Паспорт доступности
объекта социальной инфраструктуры (ОСИ)

1.1. Наименование (вид) объекта **Колледж культуры и искусства**

1.2. Адрес объекта **190031, Санкт-Петербург, ул. Гороховая, д.57а**

АКТ ОБСЛЕДОВАНИЯ
объекта социальной инфраструктуры
К ПАСПОРТУ ДОСТУПНОСТИ ОСИ

Фото № 9. Эвакуационная лестница

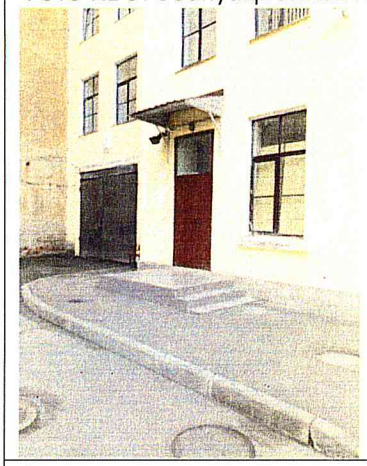
1.3	Лестница (наружная)	есть	1	8,9	- На эвакуационной лестнице, отсутствуют ограждения и поручни на высоте 0,9 м. - На всех наружных лестницах краевые ступени маршей не выделены контрастными полосами. - Перед наружными лестницами отсутствуют тактильно-контрастные указатели. -На поручнях отсутствуют рельефные информационные обозначения.	О, С	- Оборудовать наружную лестницу ограждениями и поручнями, на высоте 0,9 м в соответствии с нормативными требованиями. - Завершающие горизонтальные части поручня должны быть длиннее марша лестницы на 0,3м. - Краевые ступени лестничных маршей необходимо выделить контрастными	Капитальный ремонт

полосами, шириной 0,08-0,1 м. - Перед внешними лестницами следует предусмотреть предупреждающие тактильные полосы, глубиной 0,5-0,6 м на расстоянии 0,3 м от внешнего края проступи верхней и нижней ступени. - На боковой, внешней по отношению к маршу, поверхности поручней предусмотреть рельефные обозначения, а также предупредительные полосы об окончании перил.	
1.4	Пандус (наружный)	нет	-	-	-	-	-	-
1.5	Автостоянка и парковка	есть	-	6	Отсутствует места для парковки транспортных средств инвалидов	все	Выделить 10% машино-мест (но не менее одного места) для транспорта инвалидов, в т.ч. 5% специализированных мест для автотранспорта инвалидов на кресло-коляске. Обозначить выделенное для транспорта инвалидов место знаками на поверхности покрытия стоянки и знаками на вертикальной поверхности (стене, столбе, стойке и т.д.) на высоте от 1,5 до 2,0 м.

Фото № 11. Наружная лестница

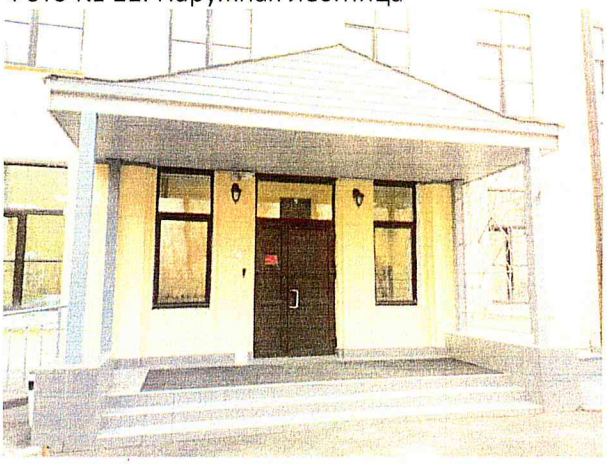
2.1	Лестница (наружная)	есть	2	7, 11	- Отсутствуют поручни на высоте 0,9 м. -Отсутствует разделительный поручень при ширине марша более 4 м. - На наружной лестнице краевые ступени марша не выделены контрастными полосами. -Перед внешней лестницей отсутствуют тактильно-контрастные указатели.	О,С	- Оборудовать наружную лестницу поручнями на высоте 0,9 м в соответствии с нормативными требованиями. -Завершающие горизонтальные части поручня должны быть длиннее марша лестницы на 0,3м. - Краевые ступени лестничных маршей необходимо выделить контрастными полосами, шириной 0,08-0,1 м. - Перед внешней лестницей следует предусмотреть предупреждающие тактильно-контрастные указатели, глубиной 0,5-0,6 м на расстоянии 0,3 м от внешнего края проступи верхней и нижней ступени. - Предусмотреть дополнительно центральные двусторонние разделительные поручни.	Текущий и капитальный ремонт

Фото № 12. Наружный пандус

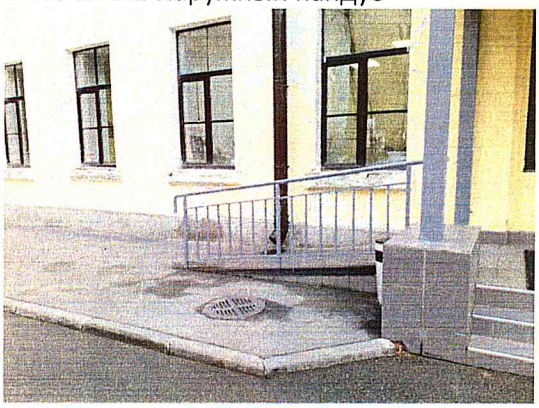
2.2	Пандус (наружный)	есть	3	12, 13	Уклон пандуса не нормативный, отсутствуют поручни с одной стороны пандуса	К	Пандус нуждается в реконструкции (см. комментарии).	Капитальный ремонт

Пандус не соответствует нормативным требованиям. До проведения капитального ремонта или реконструкции оборудовать пандус поручнями на высоте 0,7 м и 0,9 м и расстояниями между поручнями от 0,9-1 м. Верхний и нижний поручни пандуса должны быть расположены в одной вертикальной плоскости. Пандус оборудовать кнопкой вызова персонала для подъема.

Фото № 21. Лестница № 11

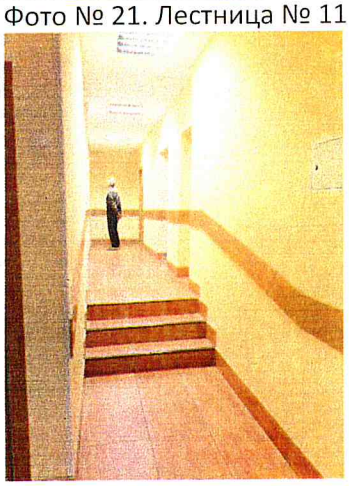
3.2	Лестница (внутри здания)	есть	9, 10, 11	21, 31, 32, 33	-Отсутствуют рельефные обозначения этажей на поручнях. -На лестнице № 11 отсутствует поручень.	все	-Завершающие горизонтальные части поручня должны быть длиннее марша лестницы на 0,3м. -На боковой, внешней по отношению к маршу, поверхности поручней предусмотреть рельефные обозначения этажей, а также предупредительные полосы об окончании перил. – Оборудовать лестницу № 11 поручнем в соответствии с	Текущий и капитальный ремонт

Фото № 23. Санузел для инвалидов

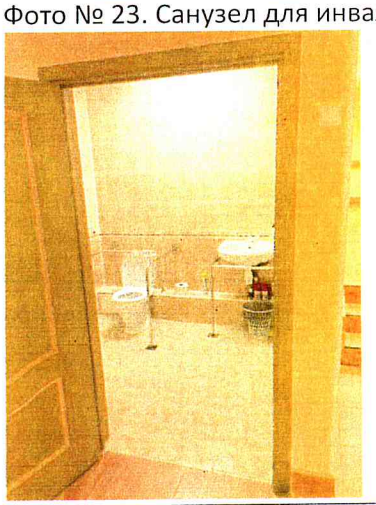
5.1	Туалетная комната	есть	19	22, 23, 24	Отсутствует поворотное зеркало, крючки для костылей, кнопка вызова персонала.	все	Оборудовать санузел зеркалом, крючками для костылей, кнопкой вызова персонала.	Текущий ремонт

Фото № 29. Актовый зал

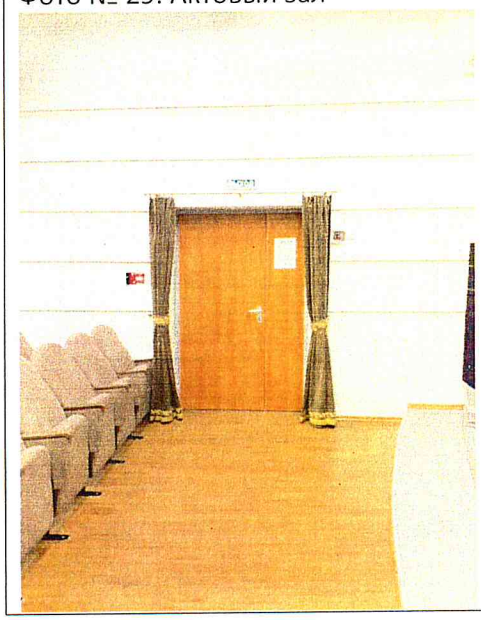
4.2	Зальная форма обслуживания	есть	18	27, 28, 29, 30	**Актовый-зал** - Лестница, ведущая на сцену, не имеет ограждения и не дублируется пандусом или другим подъемным устройством. -Выходы из зала не обозначены для слабовидящих. -Отсутствует контрастная маркировка ступеней -Отсутствует тактильная разметка. -Отсутствует индукционная петля для зала.	все	См. комментарии к заключению	Текущий ремонт

1. Установить световой маяк на высоте 1,5 м при выходе из зала. Устанавливается на высоте 1,5 м парой световых маяков, для обозначения габаритов выхода.
2. Выходы из зала промаркировать контрастной маркировкой.
3. На проступях верхней и нижней ступеней марша лестницы нанести контрастные или контрастные фотолюминисцентные полосы, шириной 0,08-0,1 м.
4. Оборудовать тактильно-контрастными указателями места в зале в соответствии с нормативными требованиями.
5. Лестницу на сцену оборудовать поручнем.
6. Выделить места для инвалидов на кресло - коляске в первых рядах. Каждое место должно иметь размеры в плане 0,9х1,4 м.
7. Оборудовать зал индукционной петлей для слабослышащих.

Фото № 35. Эвакуационный выход

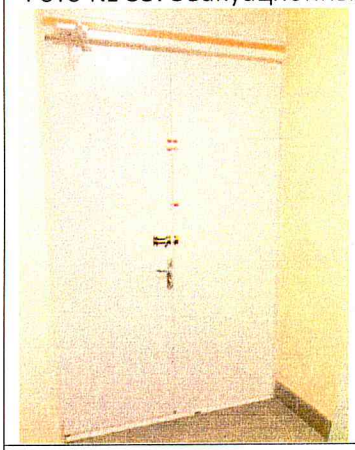
3.6	Пути эвакуации (в т.ч. зоны безопасности)	есть	9, 10, 11, 14, 15, 16	21, 31, 32, 33, 34, 35	- Отсутствуют контрастные полосы на проступях верхних и нижних ступеней каждого марша эвакуационных лестниц. - Эвакуационные двери не окрашены в контрастный цвет.	все	- Двери на путях эвакуации окрасить в контрастный цвет со стеной. - На проступях верхней и нижней ступеней каждого марша эвакуационных лестниц нанести контрастные или контрастные фотолюминисцентные полосы, шириной 0,08-0,1 м. -Поручни лестниц на путях эвакуации окрасить краской, светящейся в темноте, или на них наклеить световые ленты. В качестве дверных запоров на путях эвакуации следует предусмотреть ручки нажимного действия. Усилие открывания двери не должно превышать 50 Нм.	Текущий ремонт
